BOHRHAMMER

D230R-----A

TYPE 1

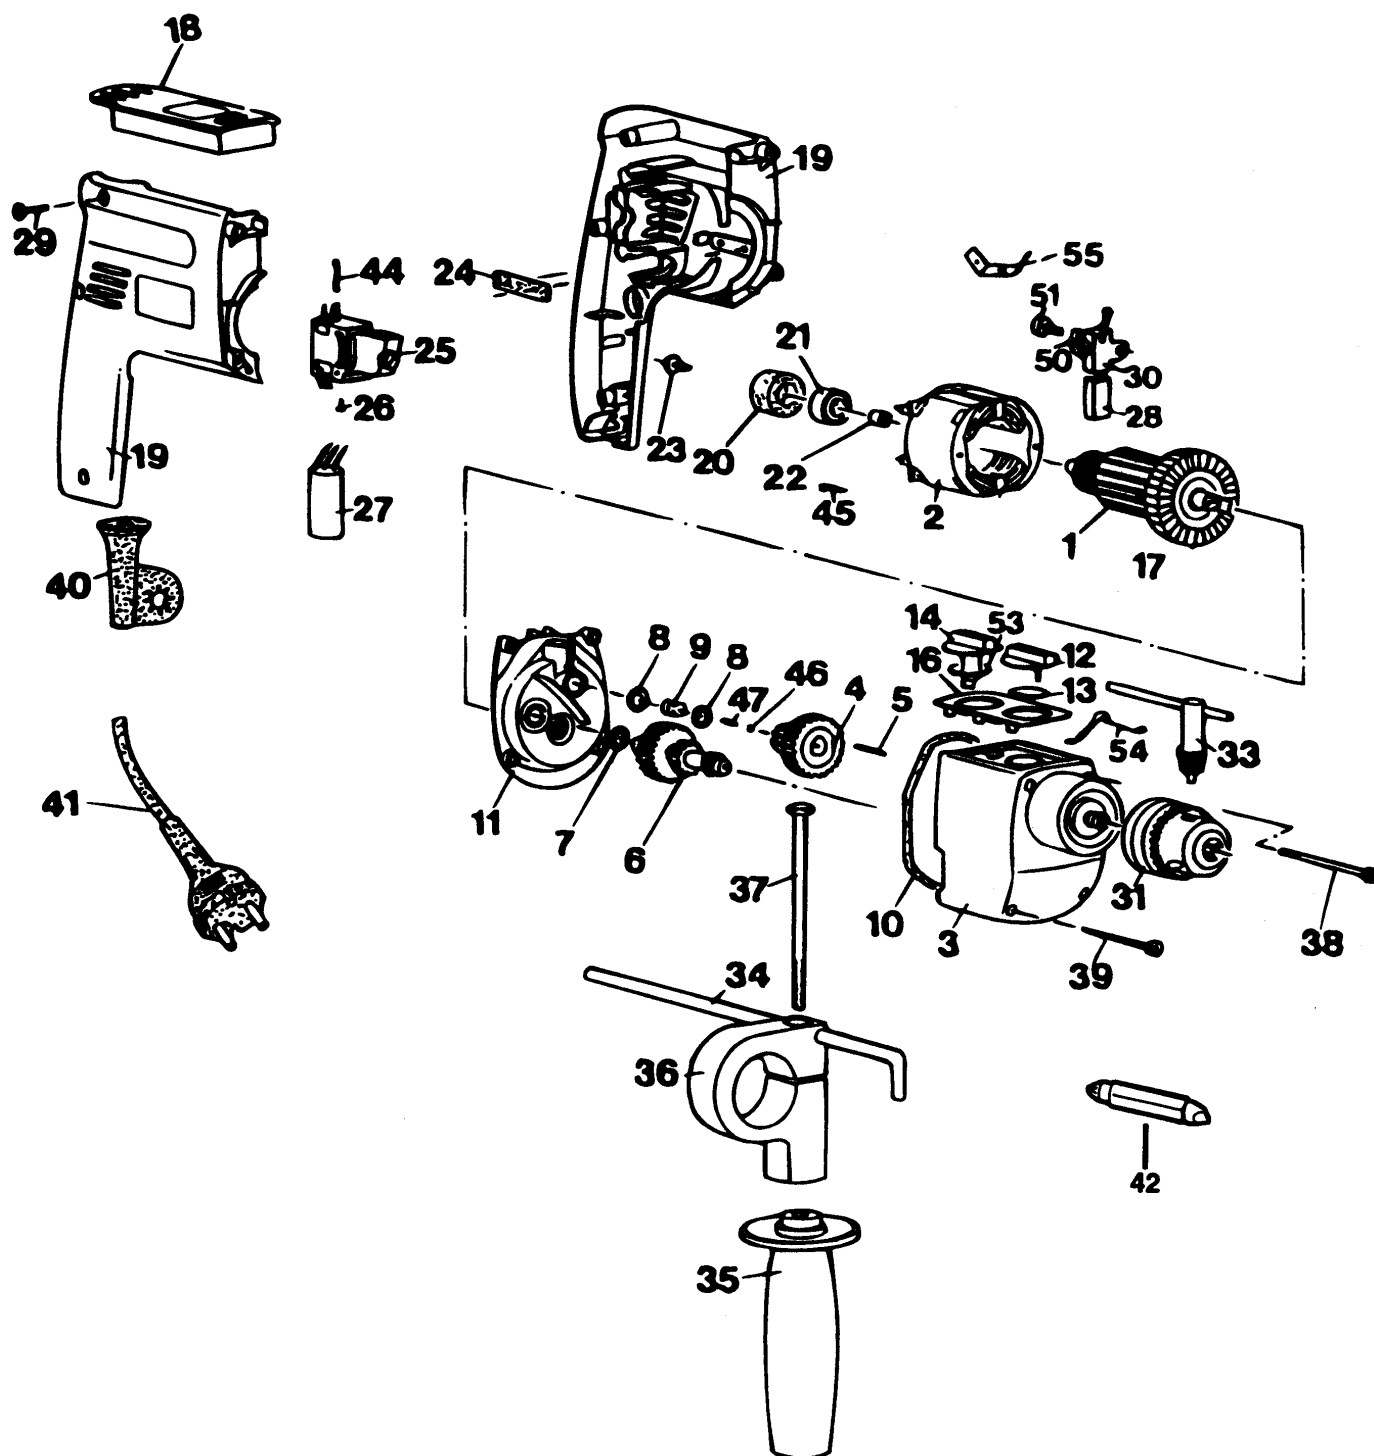
Elektronisches Steuergerät geändert: Ältere Typen werden durch die Öse an der schwarzen Litze identifiziert - neuere Versionen haben einen eingebauten Stift.

Bei Ersatz von Teile-Nr. 18 in älteren Maschinen ist Teil 55 für den Anschluß der schwarzen Litzen an der Kohlebürstenhalterung erforderlich.
